Nota preliminar sobre la propuesta de modificación de Reglas de Explotación del Trasvase Tajo-Segura presentadas por el Centro de Estudios Hidrográficos en abril de 2025

Antonio de Lucas¹, Miguel Ángel Sánchez^{1,2} y Beatriz Larraz^{1,3}

¹ Cátedra del Tajo UCLM-Soliss

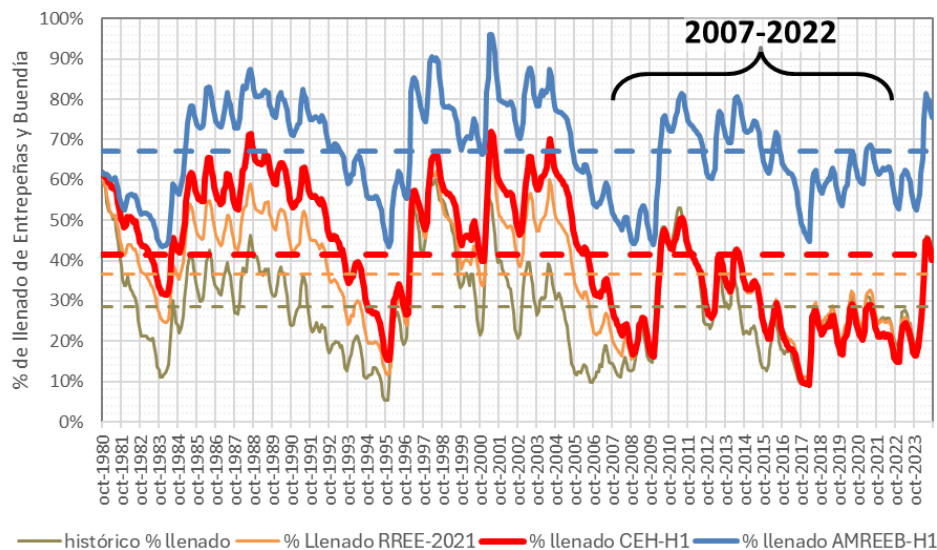
De la **Figura 1**, que muestra los resultados de la evolución del llenado de los embales en las simulaciones y en el histórico registrado, se deduce:

- La propuesta del CEH genera, en promedio, niveles de llenado superiores al histórico y a las Reglas 2021 para el periodo completo (1980–2024).
- En el periodo 1980–2007, CEH mejora respecto al histórico, aunque por debajo de AMREEB.

- Sin embargo, a partir de 2007 (coincidente con el cambio a la baja en el régimen de aportaciones), las curvas del CEH, Reglas 2021 e histórico se solapan, indicando un comportamiento prácticamente idéntico, lo que pone en evidencia la escasa efectividad de la nueva propuesta frente al régimen actual.
- En contraste, la propuesta de AMREEB mantiene mayores volúmenes embalsados en todo el periodo, incluyendo estos años recientes, lo que sugiere una mayor estabilidad operativa.

Así, la propuesta del CEH solo mejora el llenado respecto al histórico en un periodo ya superado (1980–2007), pero no introduce mejoras reales para el escenario hidrológico actual y previsible futuro. AMREEB, en cambio, demuestra una mayor capacidad de retención y estabilización.

Figura 2. Ampliación de la **Figura 1** para el periodo 2007-2022

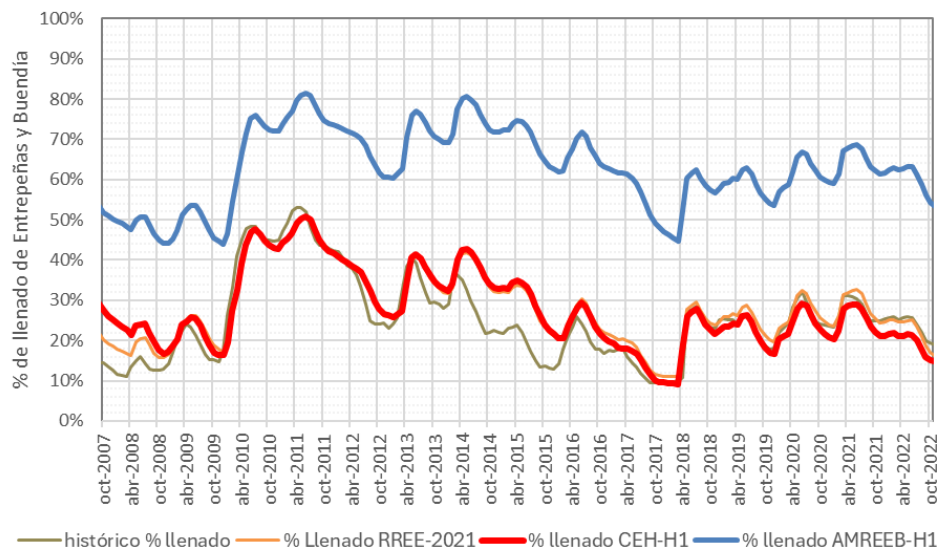
La Figura 2 amplía el detalle de la **Figura 1** (sin los valores medios) del periodo 2007-2022, caracterizado por un régimen de aportaciones más seco. Las curvas de CEH, Reglas 2021 e histórico son prácticamente indistinguibles, confirmando la conclusión anterior: la propuesta del CEH no aporta ventajas operativas frente al modelo anterior en condiciones recientes. La propuesta de AMREEB destaca con volúmenes claramente superiores.

Figura 4. Reparto de las aportaciones medias anuales del periodo 1980-2024 entre Tajo, Trasvase y evaporación, en función del nivel medio de llenado de Entrepeñas y Buendía

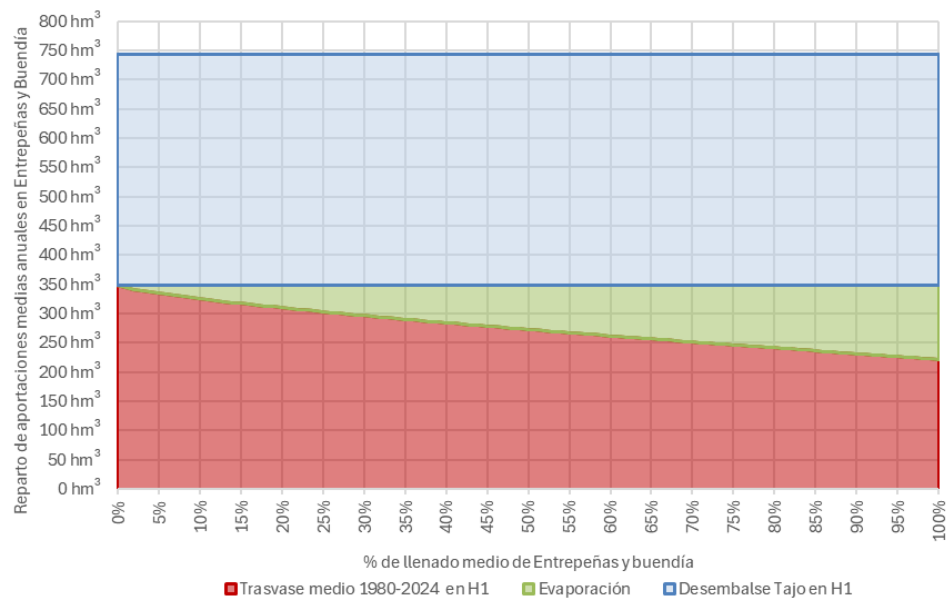
La Figura 4 ilustra cómo varía este reparto en función del nivel medio de llenado para la serie completa (1980-2024). La Figura 5 adapta este reparto a las aportaciones registradas en los periodos 1980-2007 y 2007-2022, en los que se aprecia cómo varía el trasvase al variar las aportaciones, manteniéndose en ambos casos el desembalse al Tajo y la relación de la evaporación respecto al llenado medio de los embalses:

- La estrategia CEH maximiza el trasvase con niveles bajos: al operar los embalses en un rango medio del 25–35 % de su capacidad —como reflejan el histórico y las Reglas de 2021—, se consigue reducir la evaporación, lo que permite destinar un mayor volumen residual al trasvase. Esta estrategia no busca optimizar el uso global del recurso, sino minimizar pérdidas por evaporación para maximizar el

Figura 5. Reparto de las aportaciones medias anuales en los periodos 1980-2007 y 2007-2022 entre Tajo, Trasvase y evaporación, en función del nivel medio de llenado de Entrepeñas y Buendía

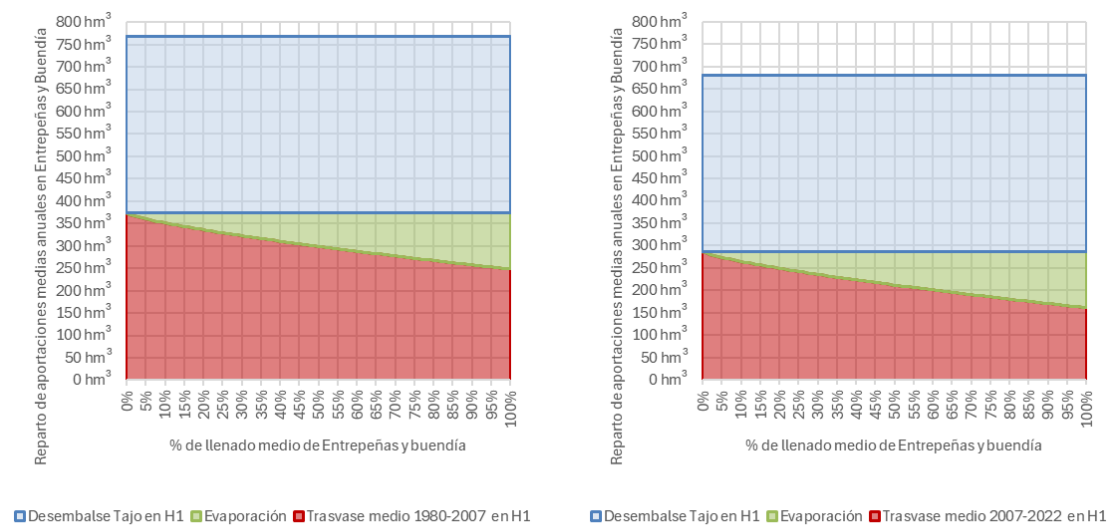
- Aumentar el llenado reduce el trasvase, pero refuerza la estabilidad: en la propuesta de AMREEB, que mantiene niveles medios superiores al 50 %, el trasvase medio anual desciende, pero se logra minimizar las situaciones de excepcionalidad y aprovechar plenamente la capacidad de almacenamiento como amortiguador ante sequías.
- Periodo post-2007: en la Figura 5, al separar las aportaciones en dos periodos (1980–2007 y 2007–2022), se observa que la evaporación se vuelve más crítica cuando las aportaciones son menores. Aun así, la estrategia de vaciado se mantiene, lo cual agrava la ineficiencia del sistema.
